【公報種別】特許法第 17 条の 2 の規定による補正の掲載

【公開番号】特開 2020-169683(P2020-169683A)

【手続補正書】

【提出日】令和 4 年 2 月 16 日(2022.2.16)

【図2】

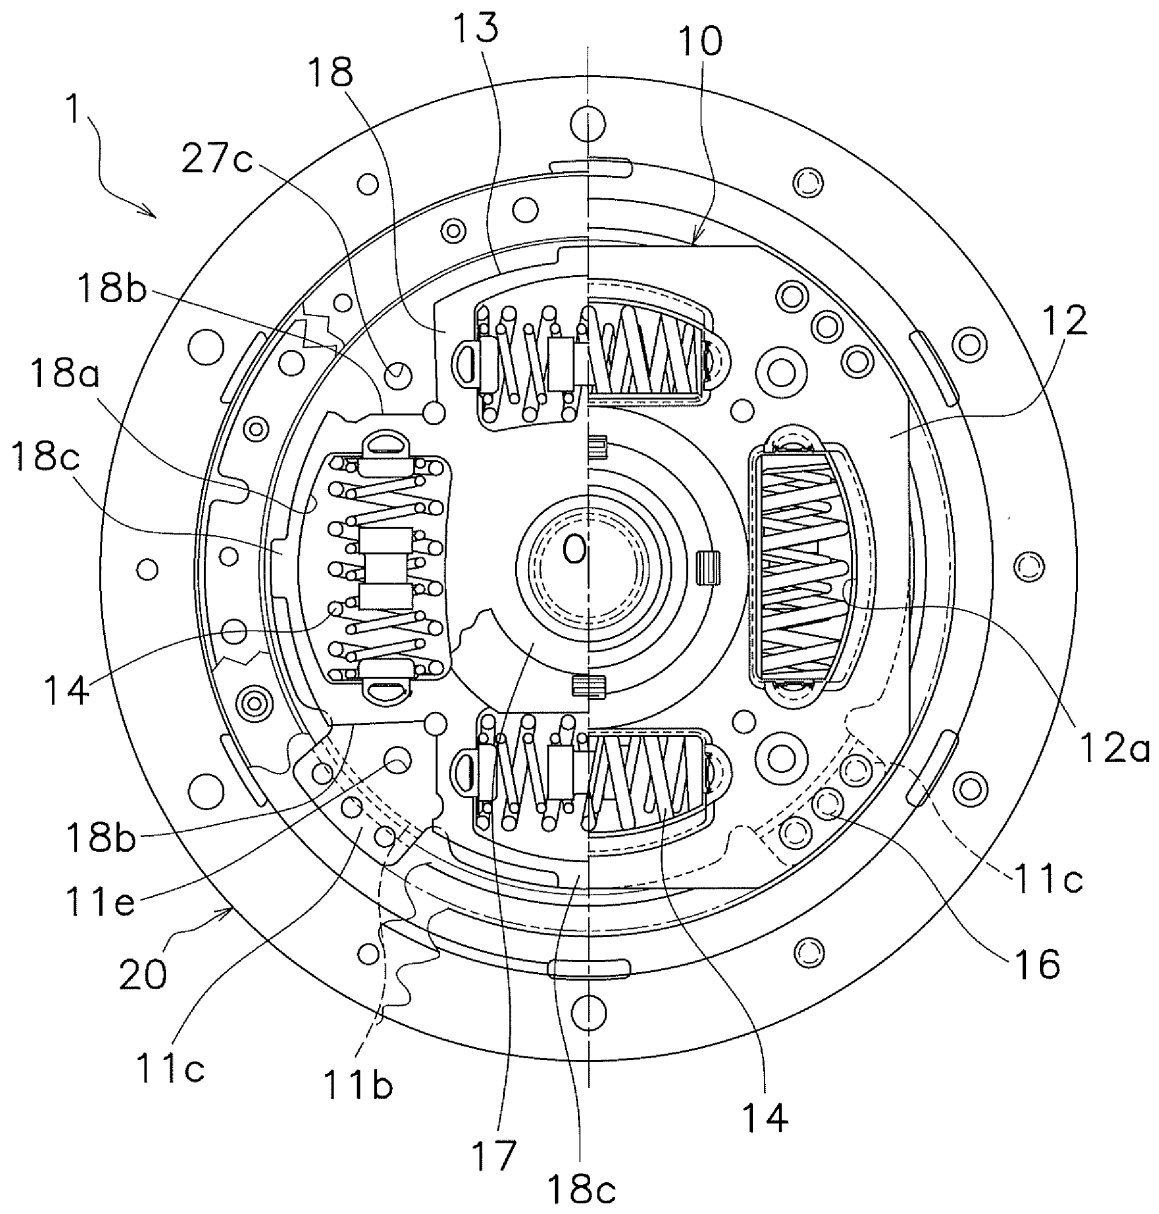
【手続補正9】

【補正対象書類名】図面

【補正対象項目名】図2

【補正方法】変更
